Zlepšení kvality vod horního povodí řeky Moravy - II. fáze

změnový list č.		Datum předložení	4. 12. 2015
Ev.č.	ZL-084-S-Z-SO 3.008	Datum schválení	7. 12. 2015
Objednatel	Vodohospodářská zařízení Šumperk, a.s., Jílová 6, 787 01 Šumperk		
Správce stavby	Sdružení API-VRV, vedoucí partner API spol. s r.o., Palackého 12, 150 56 Praha 5		
Zhotovitel	IMOS Brno, a.s., Olomoucká 174, 627 00 Brno		
Změnový list předkládá:	zhotovitel		
Charakter změny:	Práce neobsažené v ZDS xx)		Oprava položek dle skutečnosti
Stavba / objekt / úsek:	3. Město Zábřeh / SO 3.008 - LOKALITA KRUMPACH		
<u>Specifikace změny:</u> Zhotovitel byl správcem stavby upozorněn na nutnost zařadit do výstavby novou stoku 08.1-23. Tato změna vyplynula z dodatečného požadavku Města Zábřeh, vyplývajícího z revize přípojek pro jednotlivé nemovitosti a možnost odvedení vod přitékajících z extravilánu (polí u nemovitosti Sokolská 29, 29a, 30). Zhotovitel navrhuje zařadit stoku 08.1-23 do stavby.			
<u>Předmětem změnového listu je:</u> - Nová stoka 08.1-23 v délce 70,6 m

Iniciační dopis ID-084-S-Z-SO 3.008 - Nová stoka 08.1-23

Nová stoka 08.1-23

Nově navržená stoka v RDS

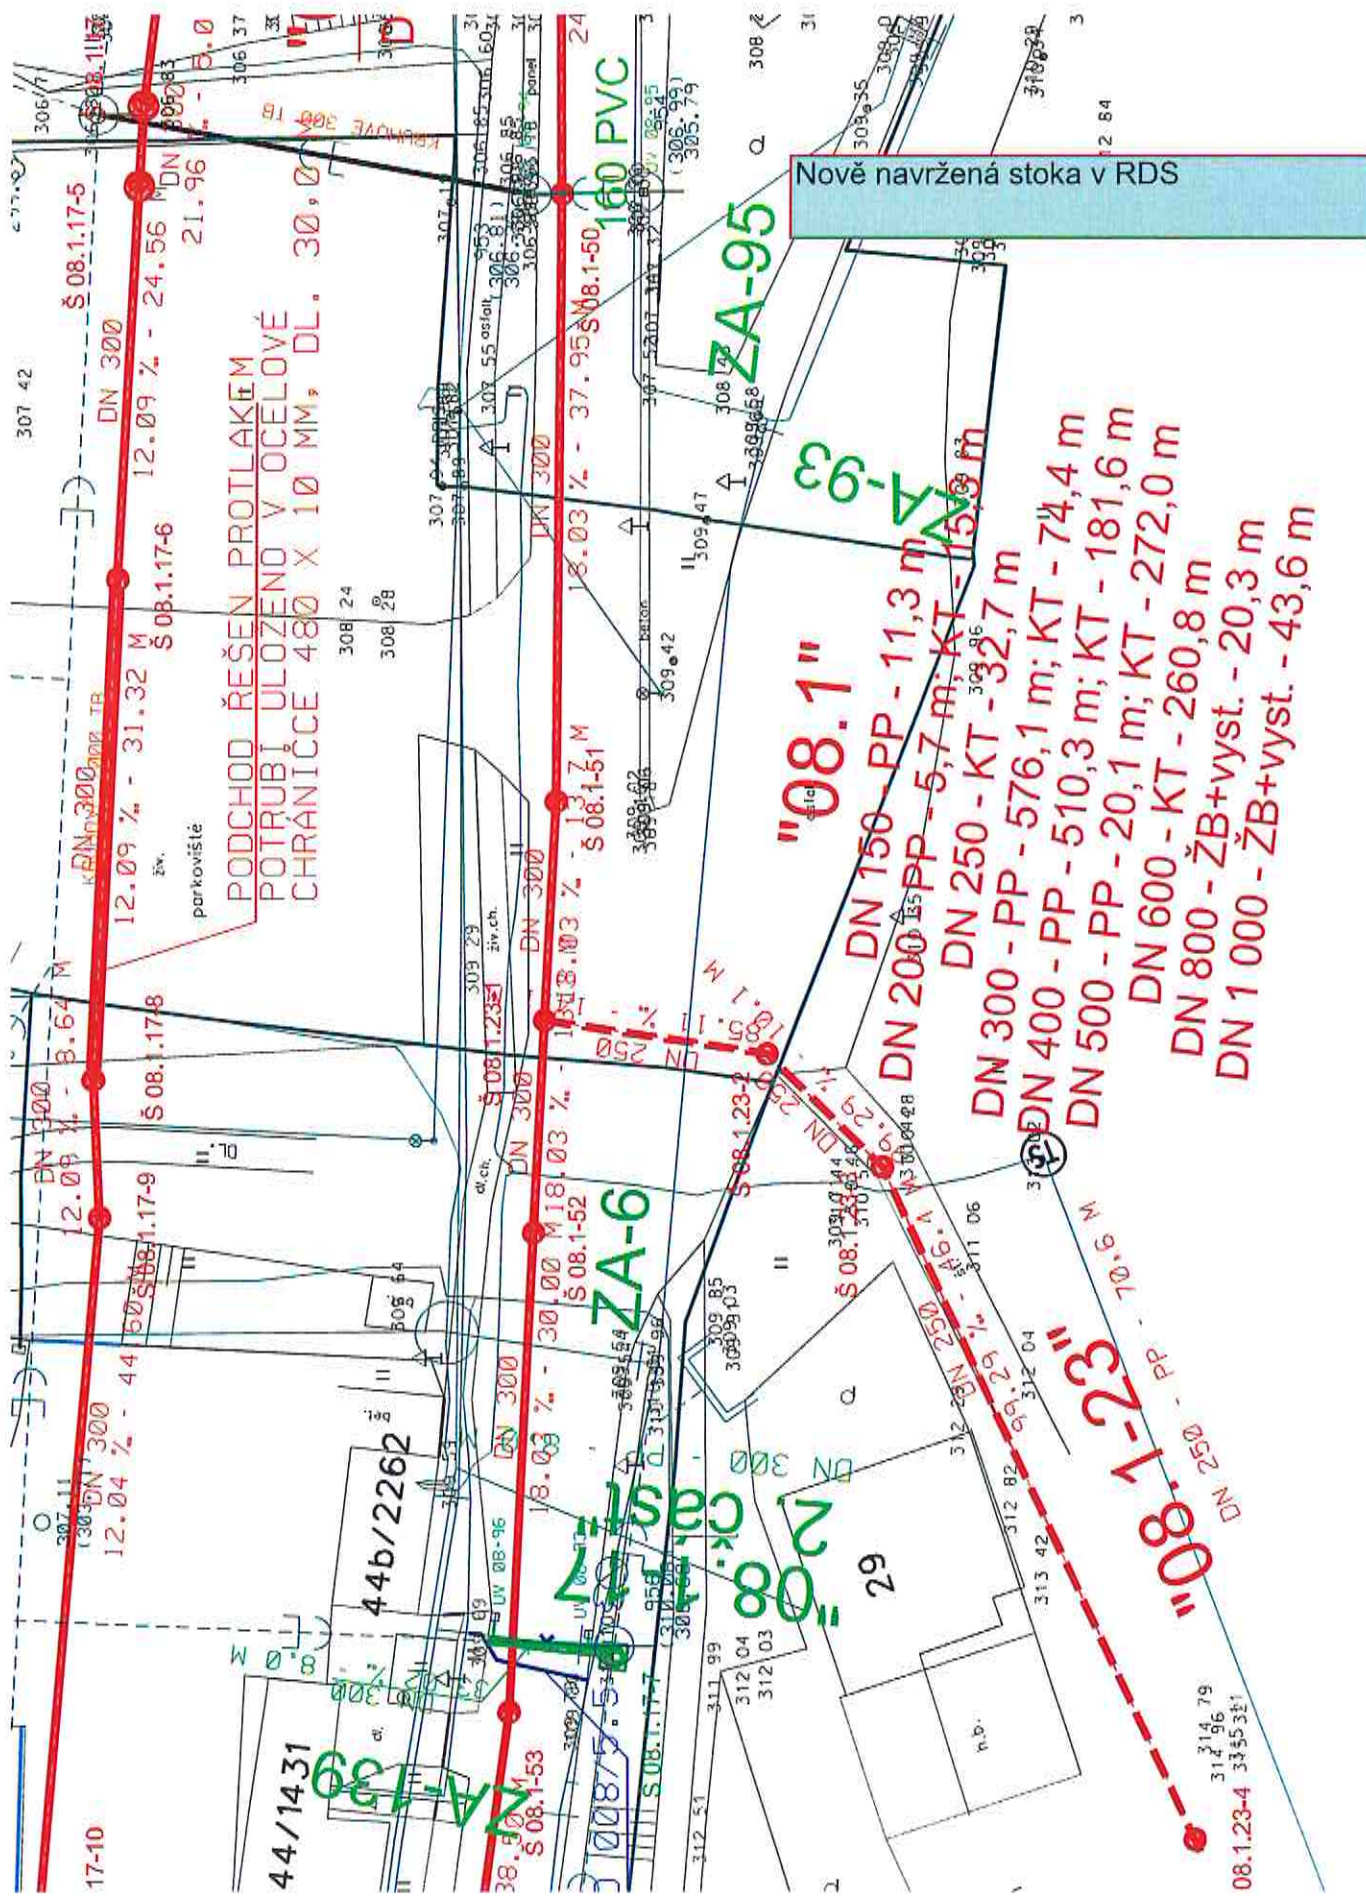
Správcem stavby jsme byli upozorněni na nutnost zařadit do výstavby novou stoku 08.1-23. Tato změna vyplynula z dodatečného požadavku Města Zábřeh, vyplývajícího z revize přípojek pro jednotlivé nemovitosti a možnost odvedení vod přitékajících z extravilánu (polí u nemovitostí Sokolská 29, 29a, 30).

Zařadit stoku 08.1-23 do stavby.

"08.1-23"

Projektant s návrhem souhlasí, neboť konkrétní situaci nebylo možno předvídat.

Z pozice generálního projektanta s návrhem souhlasíme, neboť konkrétní situaci nebylo možno předvidat.

- S navrženým řešením souhlasíme.
